原燃工熊取事業所第1次設工認の使用前自主検査での不適合を受けた 調査結果及び再発防止策

原子燃料工業株式会社熊取事業所に係る新規規制基準対応第1次設工認申請に係る使用前自主検査において、判定基準を逸脱する項目を発見し調査を行いました。その結果、次の項目について、設工認申請書の仕様表、図面及び耐震計算書に、不適切な記載及び記載の誤りのあることが判明しました。

図6-3 使用前自主検査における不適合の原因分析F T 図

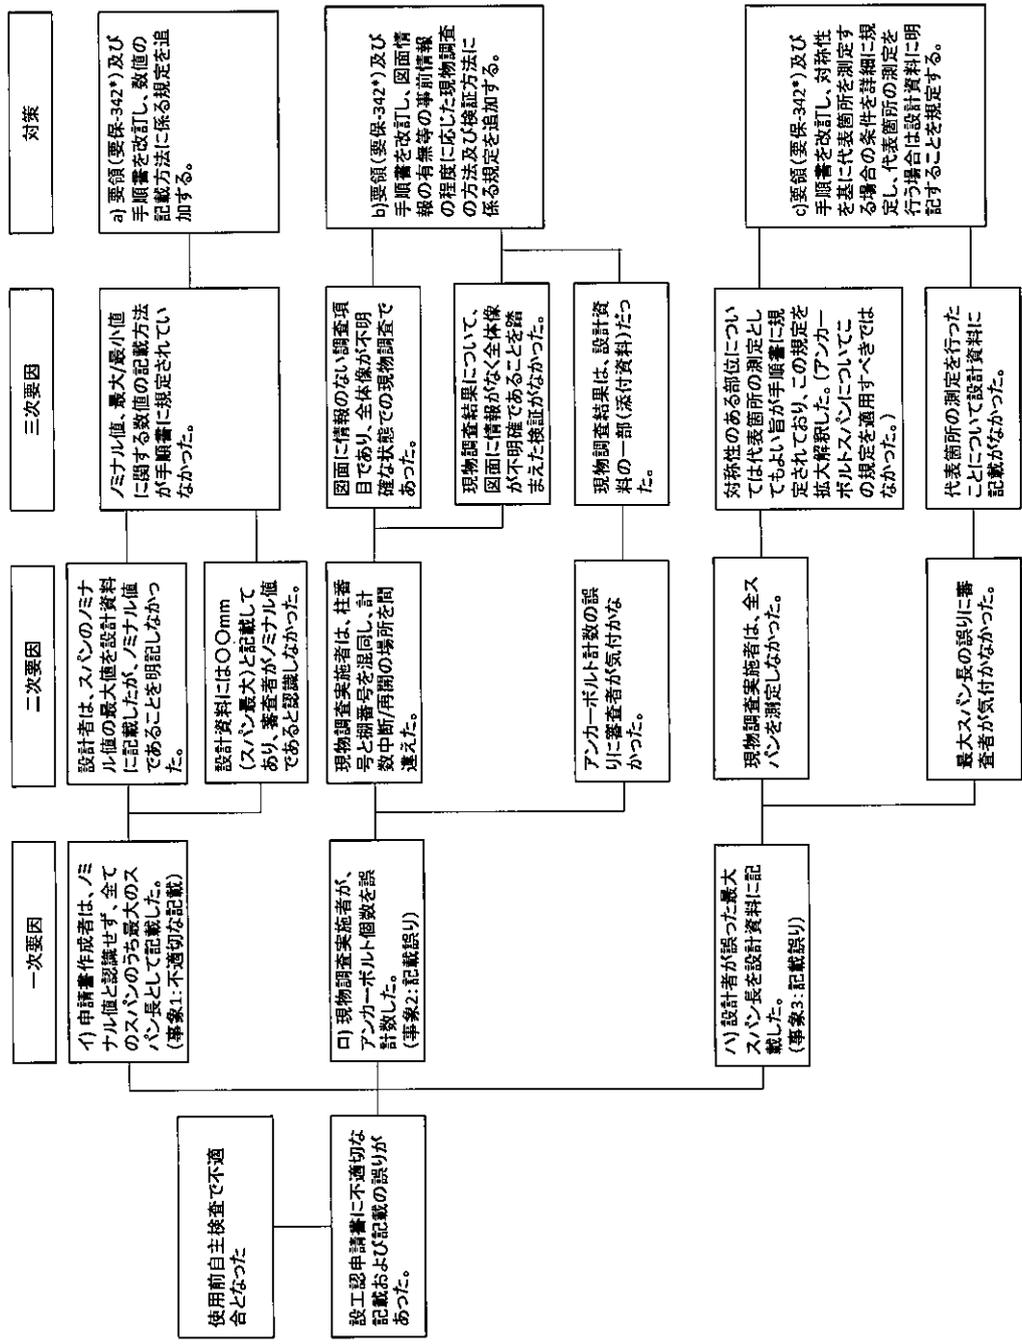
これら(イ)から(ハ)を1次要因として、図6-3に示すFT分析により2次要因及び3次要因を分析しました。設計者は、スパンのノミナル値の最大値を設計資料に記載したが、ノミナル値であることを明記しなかったことが要因となり、設計値は、検査の対象となることを前提とした記載となっていました。また、現物調査は、すべてのスパンは測定しておらず、審査者もその結果を容易に確認できる仕組みにはなっていませんでした。したがって、次の事項が原因となりました。

- a) ノミナル値、最大/最小値に関する数値の記載方法が手順書に規定されていなかった。(イ)の原因)
- b1) 図面に情報のない調査項目であり、全体像が不明確な状態での現物調査であった。(ロ)の原因)
- b2) 現物調査結果について、図面に情報がなく全体像が不明確であることを踏まえた検証がなかった。(ロ)の原因)
- b3) 現物調査結果は、設計資料の一部(添付資料)だった。(ロ)の原因)
- c1) 対称性のある部位については代表箇所の測定としてもよい旨が手順書に規定されており、この規定を拡大解釈した。(アンカーボルトスパンについてこの規定を適用すべきではなかった。)対称性と繰り返し性を同様な意味で用いていました。(ハ)の原因)
- c2) 代表箇所の測定を行ったことについて設計資料に記載がなかった。(ハ)の原因)

- a) 要領及び手順書を改訂し、数値の記載方法に係る規定を追加する。要領には、検査の判断基準になることを前提とした設計結果の標記方法の方針を記載し、手順書には具体的な方法を記載します。((イ)への対策)
- b) 要領及び手順書を改訂し、図面情報の有無等の事前情報の程度に応じた現物調査の方法及び検証方法に係る規定を追加する。要領には、現物調査の方法とその結果の検証方法の方針を記載し、手順書には具体的な方法を記載します。((ロ)への対策)
- c) 要領及び手順書を改訂し、対称性を基に代表箇所を測定する場合の条件を詳細に規定し、代表箇所の測定を行う場合は設計資料に明記することを規定する。要領には、全数測定ができない場合の代替測定の方法の方針を記載し、手順書には具体的な方法を記載します。((ハ)への対策)
